**Valutazione tecnica su**  
**documentazione previsionale**  
**di impatto acustico**

**Attività/opera:** Realizzazione di fabbricato commerciale sito in via Marchini – via Selvaggio -  
Giaveno – prat. edil. 86/2019 – Proponente: Soc. R.A.C.E. s.r.l.

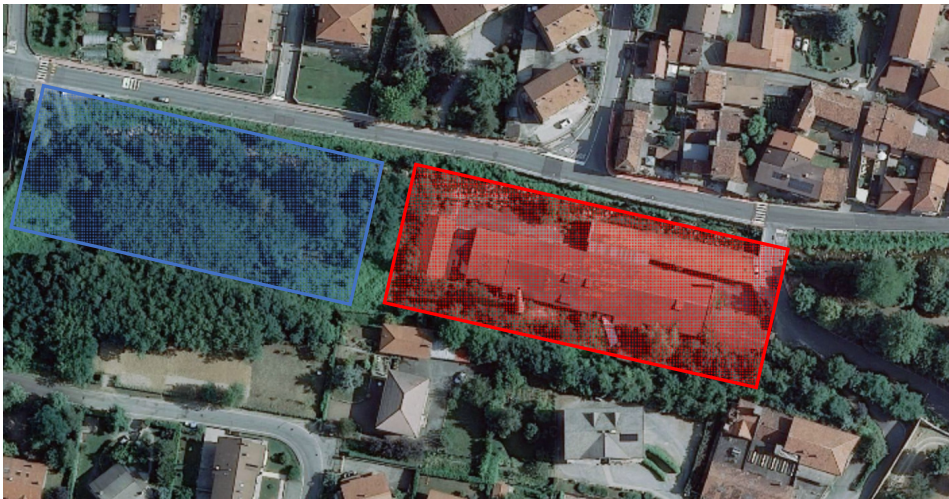
L'intervento in progetto consiste nella realizzazione di un edificio commerciale (media struttura di vendita) con annesso parcheggio. L'area in progetto è attualmente occupata da una vecchia fonderia ormai abbandonata della quale una porzione sarà demolita (in figura riquadro rosso). Nell'area non edificata a fianco verrà realizzato un parcheggio utilizzabile dai clienti del centro commerciale (riquadro blu). La zona attorno all'area descritta è mediamente abitata (Classi acustiche II e III secondo quanto descritto nella zonizzazione acustica approvata da Comune di Giaveno).
